Vår referanse:  
2015/081084-003

### **Vedrørende avkøyrsløknad - gnr. 123 bnr. 9 - Risasjøen - Lindås kommune**

Vedlegg kryss saksnr. 2015081084 gnr. 123 bnr. 9, Risasjøen i Lindås kommune

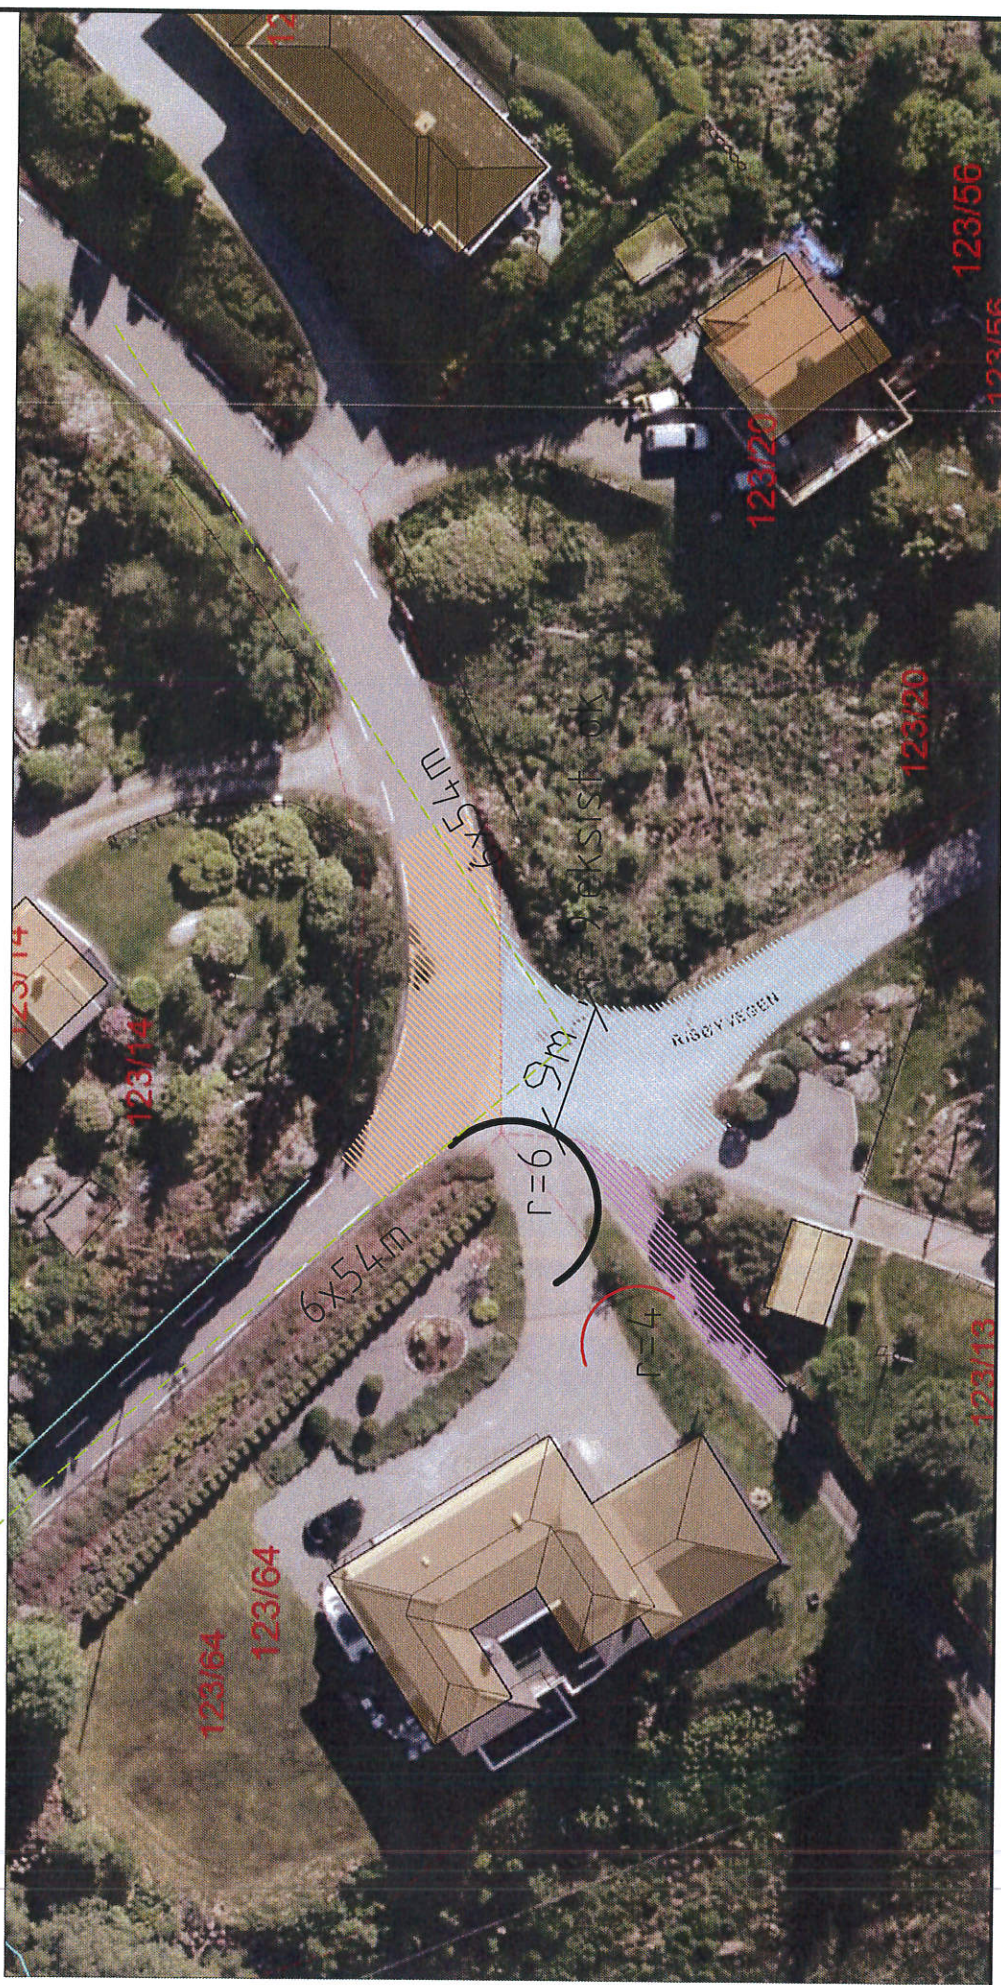
Med bakgrunn i ei trafikkfagleg vurdering, ynskjer ikkje Statens vegvesen utvida bruk av avkøyrsløknaden slik det ligg i dag. Av omsyn til trafikktryggleiken bør kryssområdet strammast opp og tilretteleggast for eit meir trafiksikkert køyremønster. Det er særleg avkøyrsløsløysinga til gnr. 123 bnr. 64 vi vurderer som trafikkfarleg.

Vi har utarbeida ei skisse til korleis kryssområdet kan strammast opp og gjerast meir trafiksikkert (sjå vedlegg). Framlegget inneber at det vert tydlegare kvar fylkesvegen går over i kommunal veg, og at avkøyrsløknaden vert knytte opp til den kommunale vegen. Skissa viser sporing for buss gjennom krysset.

Statens vegvesen rår til at krysset vert stramma opp som vist i vår skisse, og at avkøyrsløknaden på vilkår av ei slik oppstramming vert handsama som søknad om utvida bruk av avkøyrsløknad frå kommunal veg.
